**INFCIRC/1084**

## Сообщение Постоянного представительства Японии при Агентстве от 3 мая 2023 года

Ответы Японии на комментарии Китайской Народной Республики и Российской Федерации

**Документ подготовлен в качестве ответа на комментарии Китайской Народной Республики и Российской Федерации, содержащиеся в документе МАГАТЭ INFCIRC/1061 от 17 ноября 2022 года («комментарии»).**

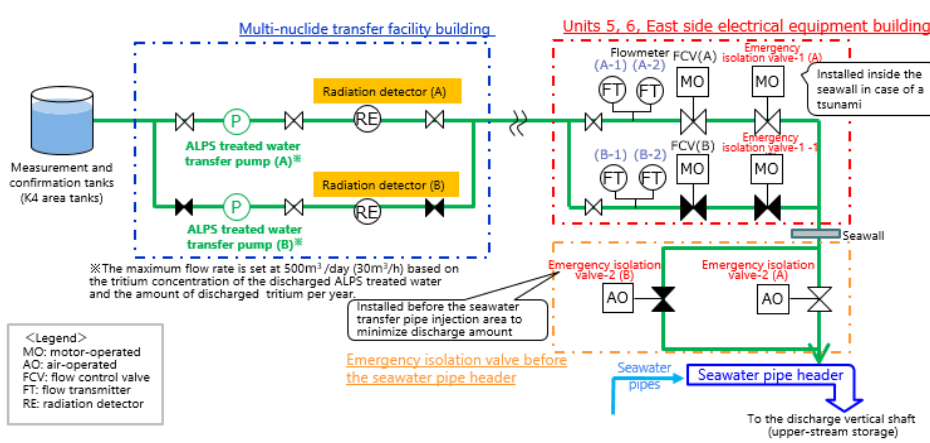
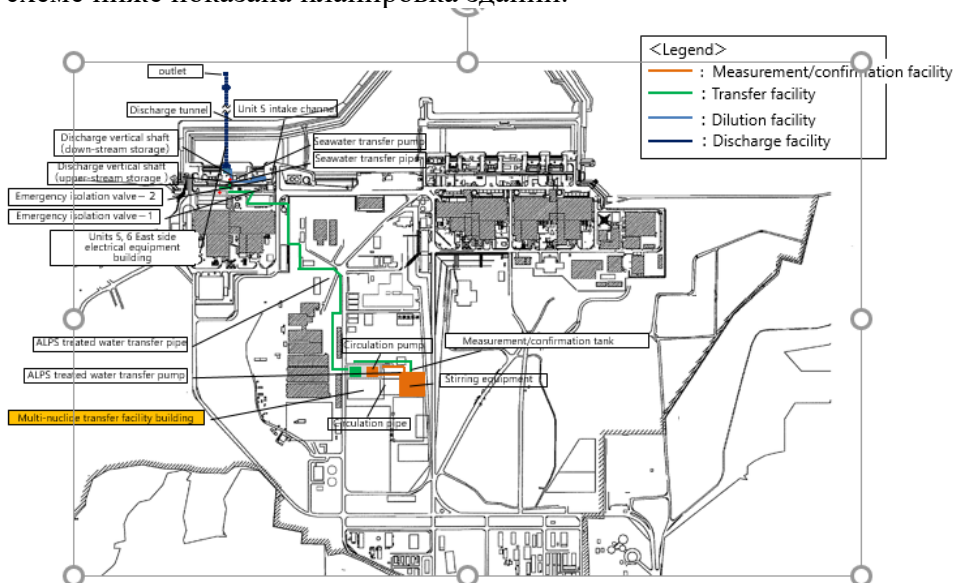
Просьба указать, где установлены «радиационные мониторы», и предоставить подробную информацию об их работе, в частности, о пределах обнаружения излучения. «Устройство для оперативного контроля» означает устройство, используемое для динамического мониторинга в режиме реального времени.

В здании, где размещается установка для комплексного удаления нуклидов и перекачки прошедшей очистку в ALPS воды для последующего разбавления (перекачивающая установка), смонтированы радиационные детекторы (радиационные мониторы). Ниже приведены две схемы. На первой схеме показано расположение детекторов радиации на этом объекте (выделены оранжевым цветом). На второй схеме показано расположение перекачивающей установки в здании (отмечено также оранжевым цветом).

На схеме ниже показана планировка зданий.
